SR. JEFE DEL SERVICIO TERRITORIAL DE MEDIO AMBIENTE DE VALLADOLID

Que en relación al trámite de consultas sobre la evaluación de impacto ambiental simplificada del proyecto de ampliación de explotación ovina de cebo de corderos, promovido por Ganados Bueno Núñez, S.L., en el término municipal de La Zarza (Valladolid), expediente EIA VA-2022-83, notificado a esta asociación con fecha 11 de enero de 2023, formulamos las siguientes:

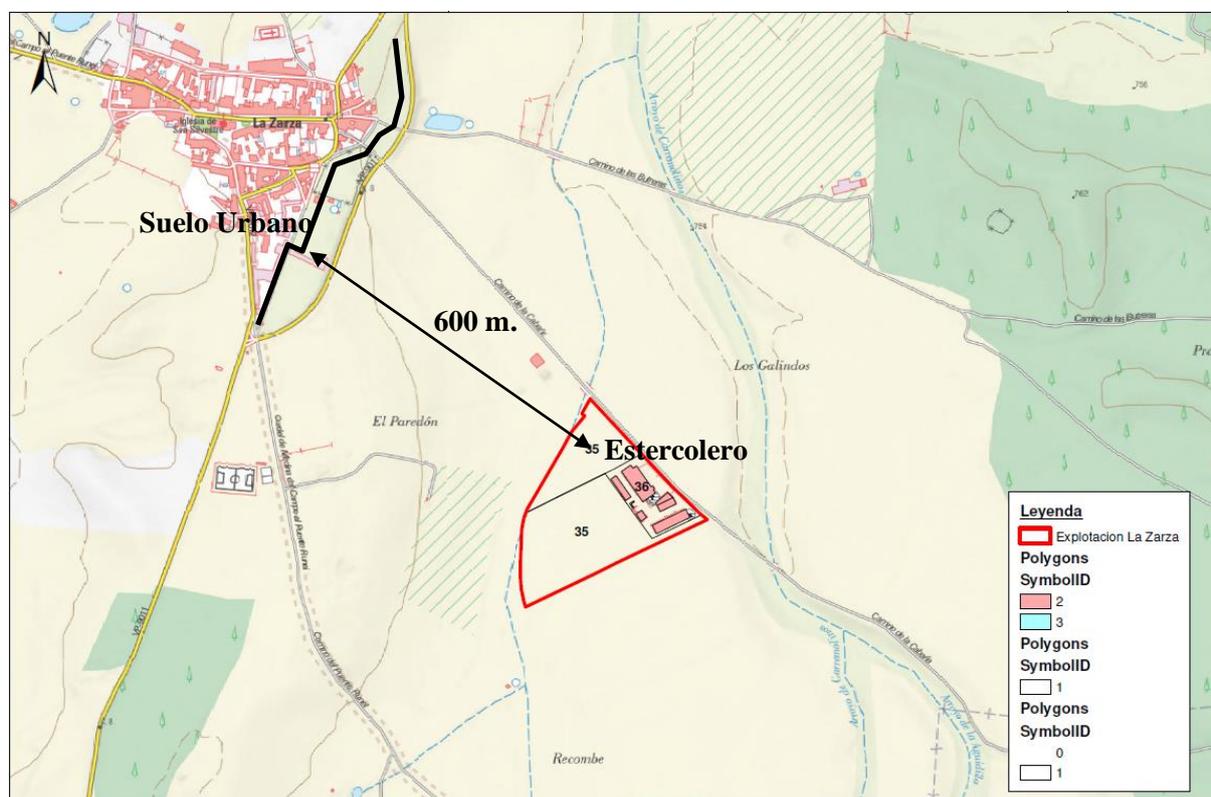
La explotación intensiva ovina cuya ampliación se proyecta se sitúa a una distancia de 600 metros del casco urbano de La Zarza, medidos desde el nuevo estercolero previsto y el suelo urbano delimitado por las Normas Urbanísticas Municipales de La Zarza, como se aprecia en la imagen anterior, según establece el Anexo del Decreto 4/2018, de 22 de febrero, por el que se determinan las condiciones ambientales mínimas para las actividades o instalaciones ganaderas de Castilla y León.

Si bien el citado Decreto fija la distancia mínima de las instalaciones ganaderas no porcinas de más de 60 UGM a núcleos de población de menos de 300 habitantes en 100 metros, y hasta la fecha no se ha aprobado una regulación sectorial específica para las granjas ovinas intensivas, hay que tener en cuenta que el Real Decreto 306/2020, de 11 de febrero, por el que se establecen normas básicas de ordenación de las granjas porcinas intensivas amplía la distancia mínima señalada a 1.000 metros.

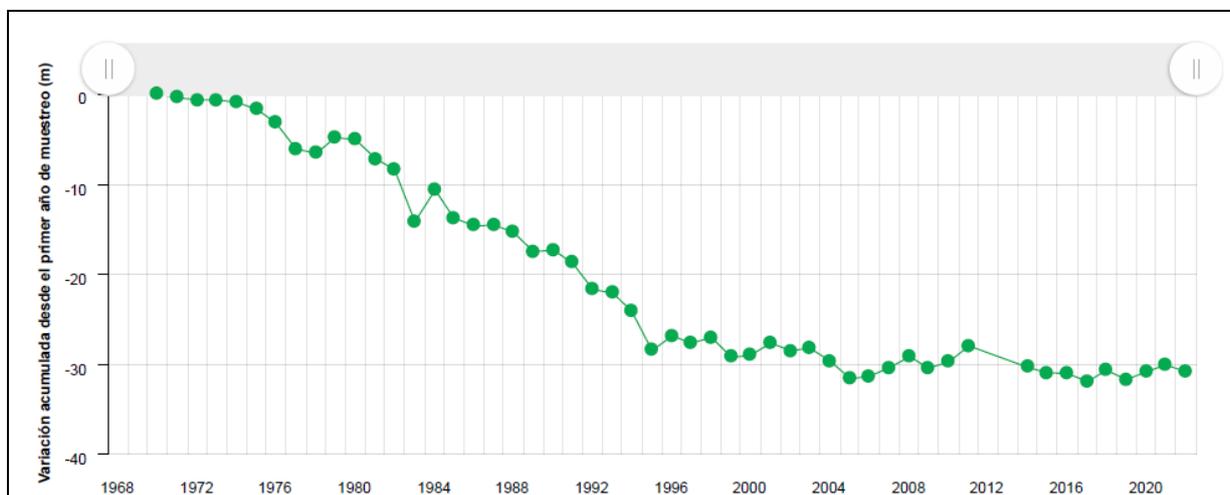
Segunda. El abastecimiento de agua de la explotación se proyecta a través de un sondeo existente, que aumentará hasta 16.070 metros cúbicos la extracción anual de la masa de agua subterránea 400047 “Medina del Campo”, en mal estado cuantitativo por sobreexplotación, de manera que según la Confederación Hidrográfica del Duero la explotación proyectada se encuentra en una zona no autorizada, donde el artículo 35.1.c del Plan Hidrológico de la parte española de la Demarcación Hidrográfica del Duero vigente, aprobado por Real Decreto 1/2016, de 8 de enero, establece que “no se admitirán incrementos de extracción en los aprovechamientos derivados de un título concesional”.

La variación acumulada de los piezómetros de control situados en la masa de agua subterránea registra una tendencia decreciente, con un descenso de una treintena de metros desde 1970, como se refleja en la gráfica, que debe relacionarse con las abusivas extracciones de agua del acuífero.

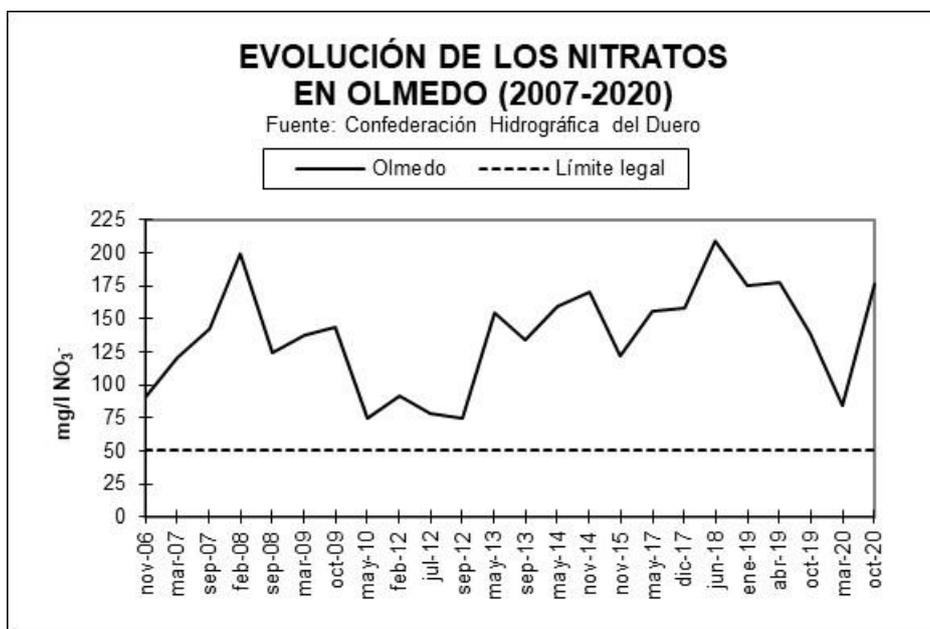
El nivel de nitratos en el sondeo de control de las aguas subterráneas CA0245017 de la Confederación Hidrográfica del Duero en la masa 400045 “Los Arenales” situado en el término municipal de Olmedo, a 400 metros de una de las parcelas donde se proyectar verter el estiércol de la explotación ovina (parcela catastral 202 del polígono 3 de rústica), supera sistemáticamente el límite legal de 50 miligramos por litro establecido en el Anexo I del Real Decreto 1514/2009, de 2 de octubre, por el que se regula la protección de las aguas subterráneas contra la contaminación y el deterioro, reducido a 37,5 miligramos por litro por el artículo 3.2.b) del Real Decreto 47/2022, de 18 de enero, sobre protección de las aguas contra la contaminación difusa producida por los nitratos procedentes de fuentes agrarias, y superando también el valor paramétrico de nitratos establecido en el Real Decreto 140/2003, de 7 de febrero, por el que se establecen los criterios sanitarios de la calidad del agua de consumo humano, como se comprueba en la siguiente gráfica:

La tendencia de los nitratos ha sido claramente ascendente desde la aprobación del Decreto 40/2009 y la Orden MAM/2348/2009, de 30 de diciembre, por la que se aprueba el anteriormente vigente programa de actuación de las zonas vulnerables a la contaminación por nitratos procedentes de fuentes de origen agrícola y ganadero, de donde se deduce que dicho programa de actuación ha sido ineficaz para prevenir la contaminación, por lo que debió ser modificado y en todo caso revisado al menos en 2013 y 2017, antes de la aprobación del vigente por Orden MAV/398/2022, de 29 de abril.
